PROCEDURA DI SELEZIONE n. "ADR 03/2024" PER L'AFFIDAMENTO DI UNA SUBCONCESSIONE DI AREE FINALIZZATA ALLA REALIZZAZIONE E GESTIONE DI DUE PUNTI VENDITA DESTINATI AD ATTIVITA' DI "RISTORAZIONE" E RELATIVE AREE LOGISTICHE PRESSO L'AEROPORTO "L. DA VINCI" DI FIUMICINO.

RISPOSTE ALLE RICHIESTE DI CHIARIMENTI RELATIVE ALLA LETTERA DI INVITO

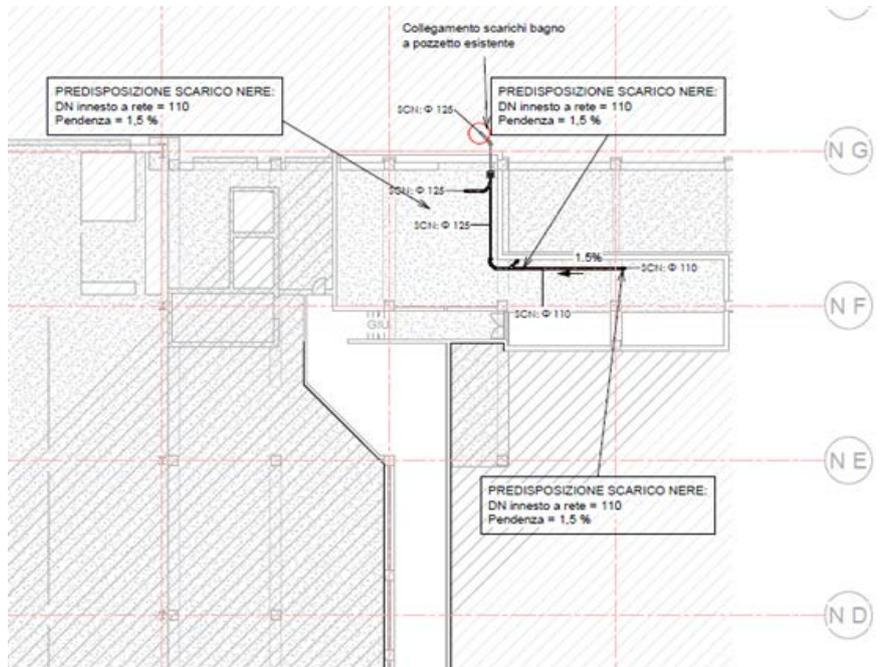
- 6) Di seguito le potenzialità termiche dei fluidi forniti, per le due unit oggetto di selezione:

- Acqua refrigerata: circa 45,8 kW
- Acqua calda: circa 10,3 kW
